OGGETTO: Comunicazione ai sensi dell'art. 29 – nonies del D. Lgs.n°152/2006 e s.m.i. riguardante una modifica NON SOSTANZIALE della discarica gestita dalla società Barbagia Ambiente s.r.l. in loc. "Coronas Bentosas", in comune di Bolotana (NU), rispetto a quanto assentito con la Determinazione n. 634 del 05.03.2010 e s.m.i. della provincia di Nuoro.

Oggetto: Comunicazione ai sensi dell'art. 29 – nonies del D. Lgs.n°152/2006 e s.m.i. riguardante una modifica NON SOSTANZIALE dell'Autorizzazione Integrata Ambientale (AIA) vigente, concernente la sequenza di abbancamento dei rifiuti nella discarica in loc. “*Coronas Bentosas*” in comune di Bolotana (NU), gestita dalla società Barbagia Ambiente s.r.l., rispetto a quanto assentito con la Determinazione AIA n. 634 del 05.03.2010 e s.m.i. della provincia di Nuoro.

Figura 2/II: Schema di abbancamento autorizzato

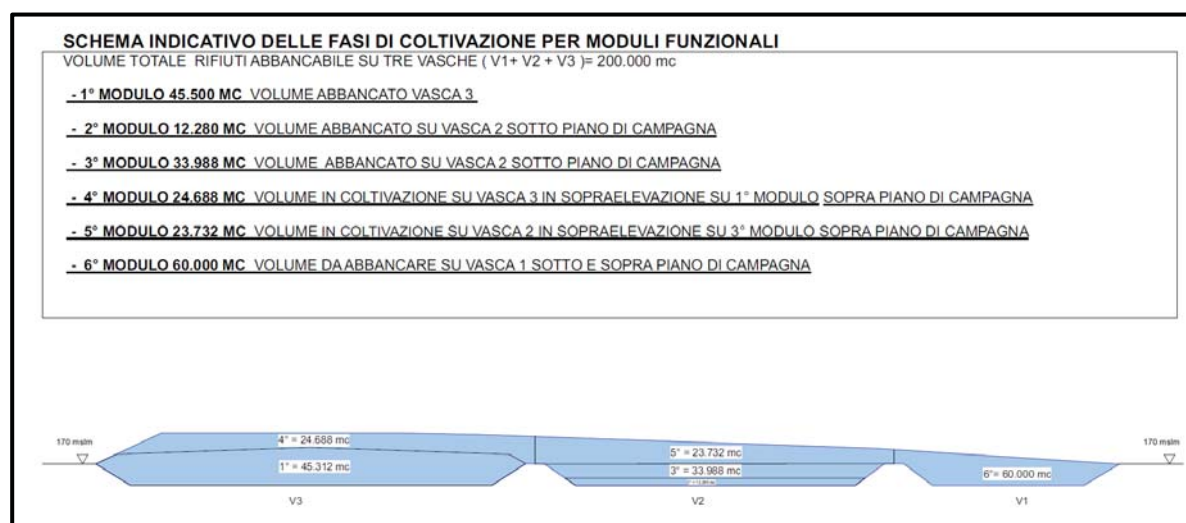
Il progetto autorizzato prevede l'abbancamento dei rifiuti sia a colmare le vasche fino al p.c., sia in rilevato, da una quota di 176,0 m s.l.m. nella vasca V3, a m 170,0 s.l.m. nella vasca V1, secondo una morfologia finale degradante da sud verso nord, su cui è attualmente previsto il "capping" secondo quanto previsto dal D. Lgs. n. 36/03 (vigente all'atto dell'autorizzazione).

con la presente comunicazione ai sensi dell'art. 29 – nonies del D. Lgs.n°152/2006 e s.m.i. notifica la richiesta di modifica **NON SOSTANZIALE** della Determinazione n. 634 del 05.03.2010 e s.m.i. della Provincia di Nuoro, consistente nella variazione della volumetria smaltibile nella discarica di "Coronas Bentosas" per una quantità non superiore a 25.000 t di rifiuti in ingresso, corrispondenti a circa m³ 26.500, come indicativamente calcolati nella tabella 6/I.

- di lasciare definitivamente nella vasca V2 i rifiuti temporaneamente depositati;
- di distribuire la volumetria aggiuntiva (26.500 m³) in parte sulla vasca V2, fino al raggiungimento della morfologia illustrata in **tavola 1**;

- di abbancare la volumetria residua nella vasca V1, entro le quote previste dal progetto originariamente autorizzato.

Figura 7/II: Planimetria area di abbancamento temporaneo

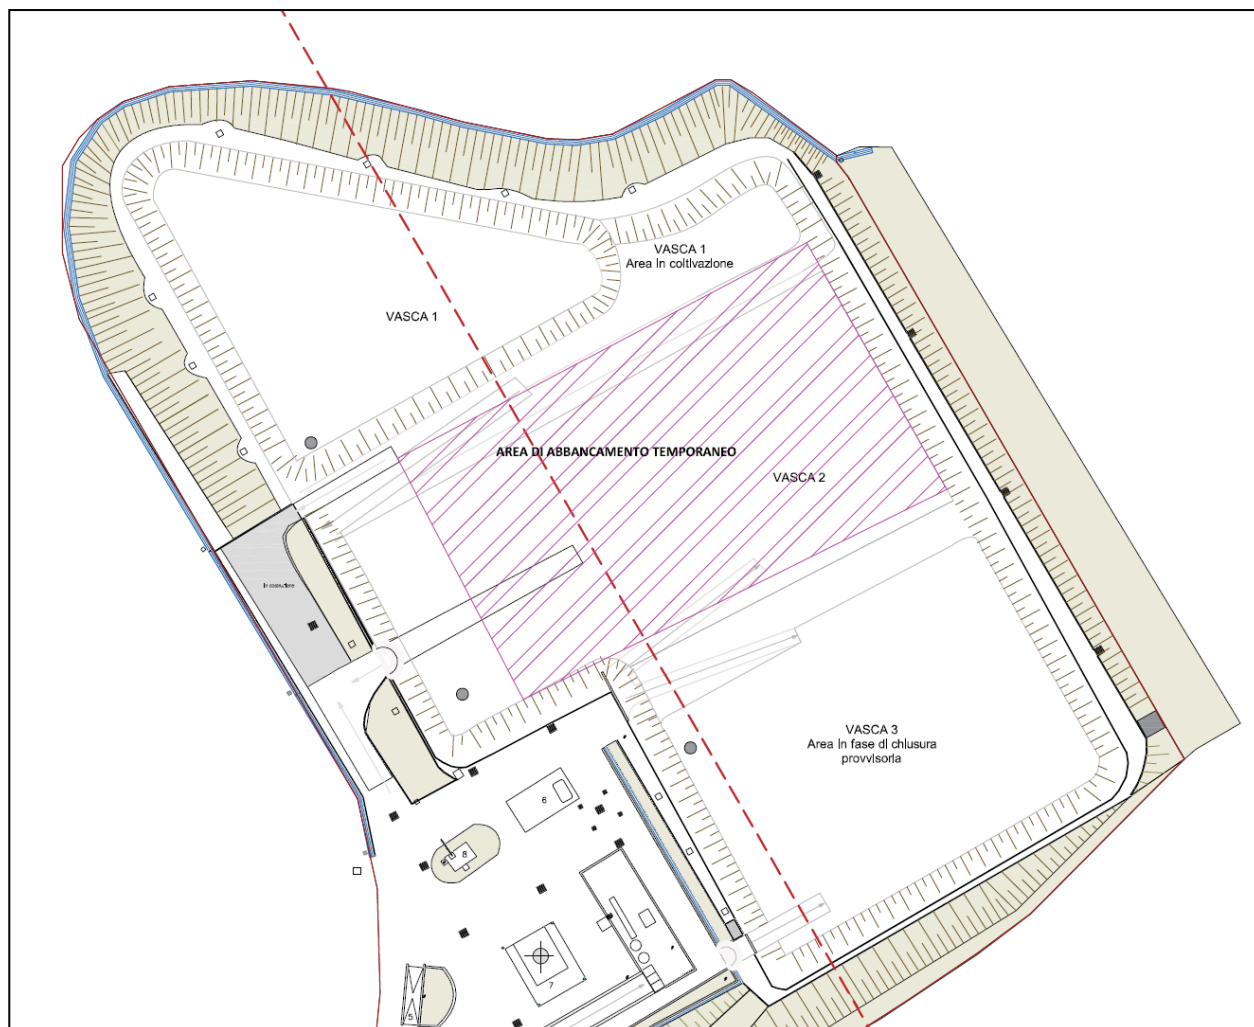
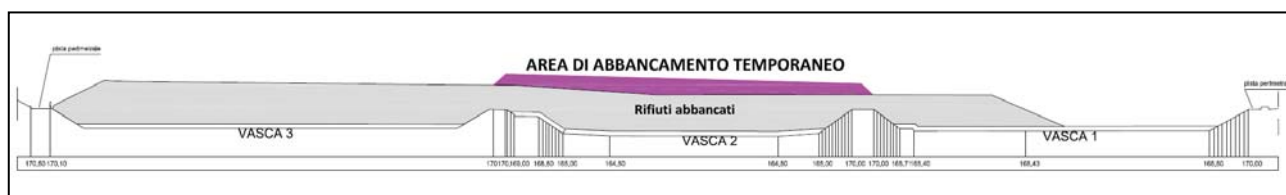
Per perseguire tale obiettivo, senza interferire con i flussi di rifiuti in ingresso, la soluzione proposta prevede per i prossimi mesi (aprile –ottobre 2023) l'abbancamento temporaneo dei rifiuti in ingresso, entro i limiti della volumetria autorizzata per la vasca V1 (60.000 m³), al netto di quanto già smaltito nella vasca stessa, sulla porzione centrale della vasca V2, anche al di sopra delle quote di fine colmata di progetto della vasca, su una superficie indicativa di circa m² 10-12.000 e per un'altezza di circa m 2,0 per una volumetria massima dell'ordine di circa m³ 25.000 (**Figg.7/I, 7/II e 7/III**). Man mano che la superficie del ristagno idrico attuale nella vasca V1 si ridurrà, l'abbancamento dei rifiuti riprenderà in quella vasca in prosecuzione del cumulo attuale da est verso ovest, mentre a completamento dell'estrazione del percolato, i rifiuti temporaneamente depositati sopra la vasca V2 verranno trasferiti nella vasca V1, come da autorizzazione originaria.

La soluzione proposta, rispetto al piano di abbancamento autorizzato, comporta esclusivamente il deposito temporaneo (limitato a qualche mese) sulla vasca V2, ancora in esercizio, di quota parte dei rifiuti destinati allo smaltimento nella vasca V1 ed il loro successivo spostamento nell'adiacente vasca V1. Tutte le operazioni di spostamento previste da una vasca all'altra avverranno all'interno del perimetro delle stesse, tramite le stesse macchine operatrici normalmente utilizzate per le operazioni di coltivazione, senza la necessità di realizzazione di nuove opere (piste, argini, ecc.).
